**Всемирный форум для согласования правил  
в области транспортных средств**

Рабочая группа по пассивной безопасности

**Правила № 17 ООН (прочность сидений)****Предложение по поправкам серии 10  
к Правилам № 17 ООН (прочность сидений)****Представлено экспертом от Европейской ассоциации поставщиков  
автомобильных деталей\***

**«Рис. 8-3**

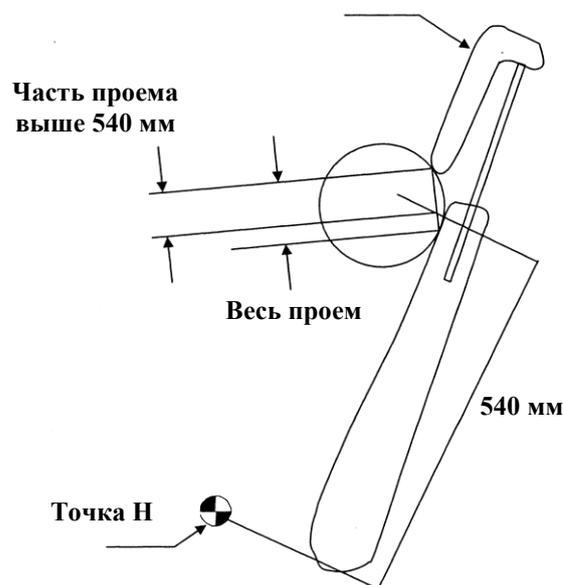
«2.5 Размер проема определяется путем измерения расстояния по прямой линии между внутренними краями двух наиболее удаленных точек контакта, как показано на рис. 8-1, ~~и 8-2~~ **и 8-3».**

*Приложение 8, включить следующий новый рис. 8-3:*

**Часть проема выше 540 мм**

**Крайнее нижнее рабочее положение регулировки по высоте**

«Рис. 15-1

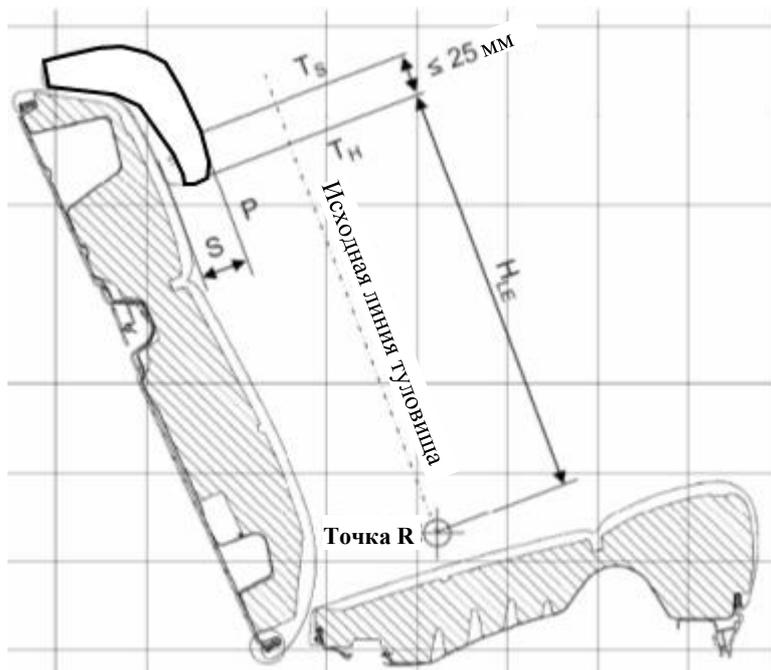
Приложение 15, рис. 15-1 изменить следующим образом:
